PLAN LOCAL D'URBANISME BIOCLIMATIQUE

Modification simplifiée n° 1

Rapport de présentation

Atlas au 1/2000 – planches D-05, D-06, E-05 et E-06

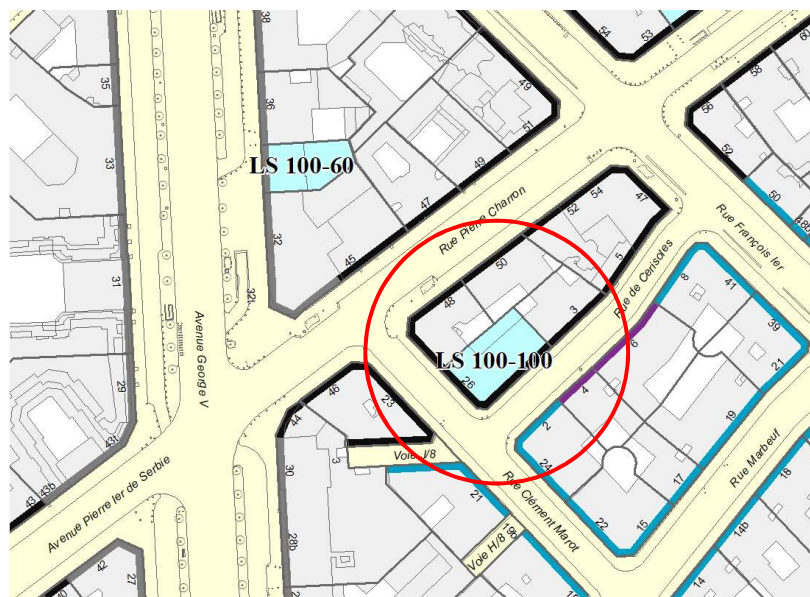
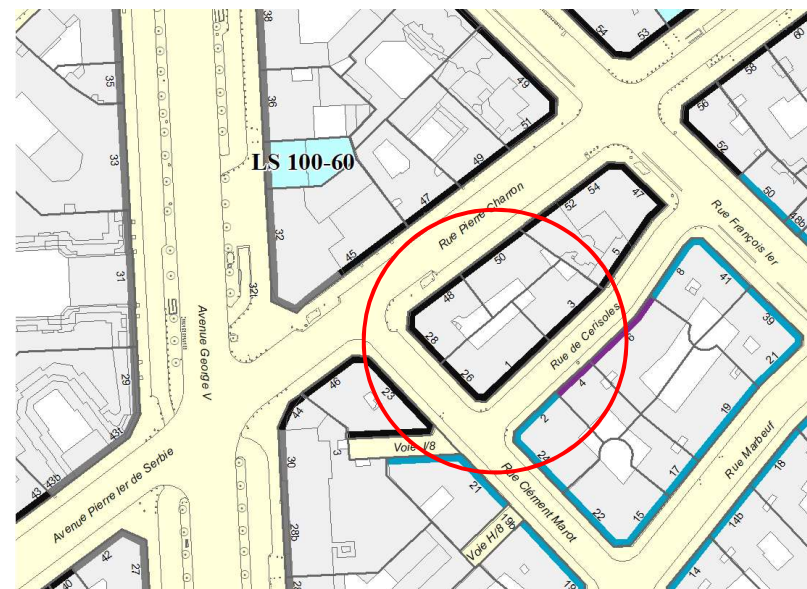
Cette modification concerne l'atlas n° 2 et l'annexe V du règlement.
